Referencia: Estudio de Impacto Ambiental Categoría I - Mejoras para Camino de Acceso LT 230 KV 3B/4B Torre 122 A 129, Los Calderones, Panamá Oeste, Zona I.

Referencia: Estudio de Impacto Ambiental Categoría I - Mejoras para Camino de Acceso LT 230 KV 3B/4B Torre 122 A 129, Los Calderones, Panamá Oeste, Zona I.

Asunto: Respuesta a Primera Nota Aclaratoria DRPO-DIREC-SEIA-NE-1293-2022

Figura N° 1. Mapa de Ubicación del proyecto

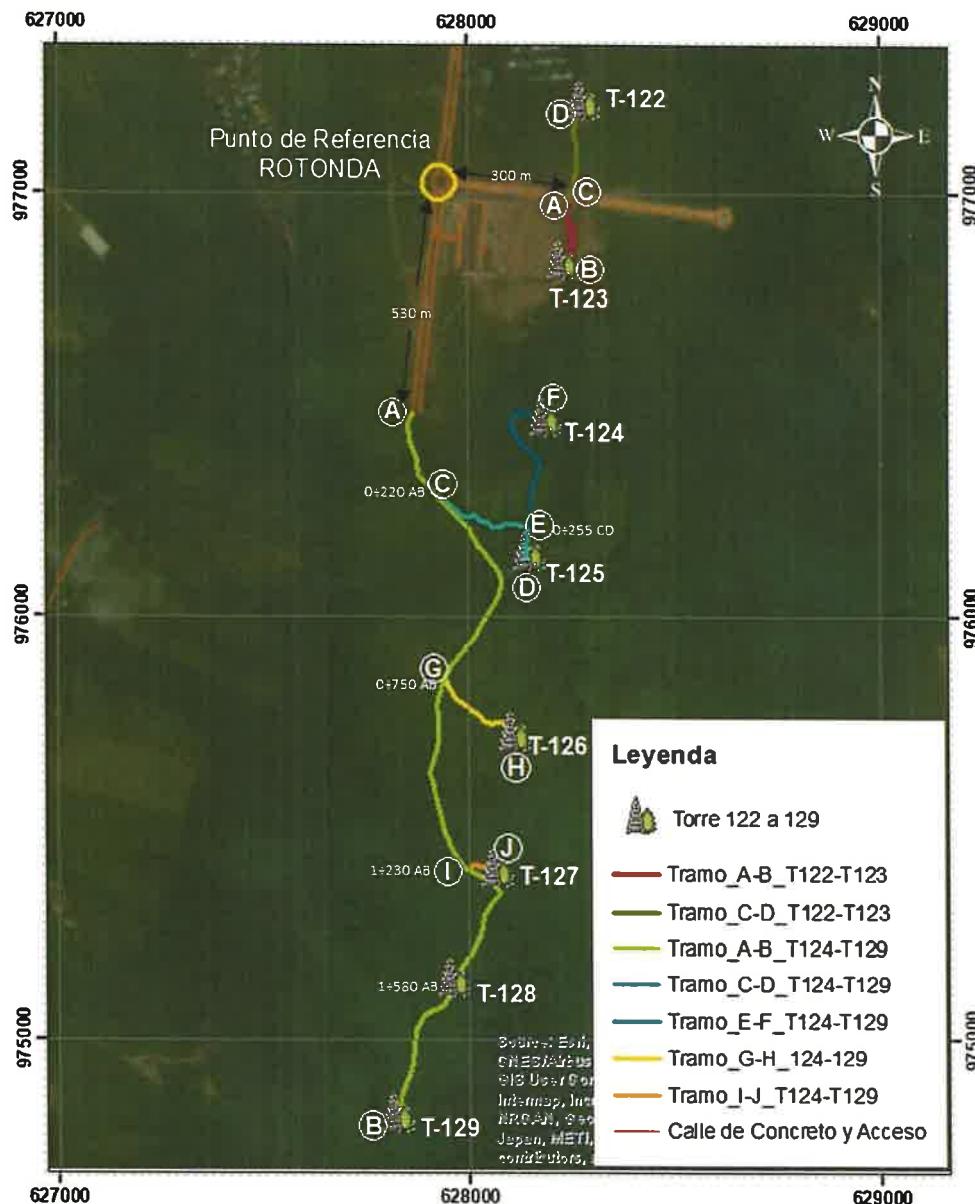
1.1 Aclarar y georreferenciar de manera concreta la distancia longitudinal y ancho desde el camino principal hacia los tramos de acceso para llegar a las diferentes torres de generación, transmisión, distribución y comercialización de electricidad. Ya que los tramos de acceso a utilizar no se mencionan en la información aportada.

Tiene una longitud total de 3.29 kilómetros por 5.70 metros de ancho.

De la longitud total se segmentan de la siguiente manera, y se mencionan según tramos en letras mayúsculas y la numeración de las Torres 122 al 129.

Ver Figura N°1.
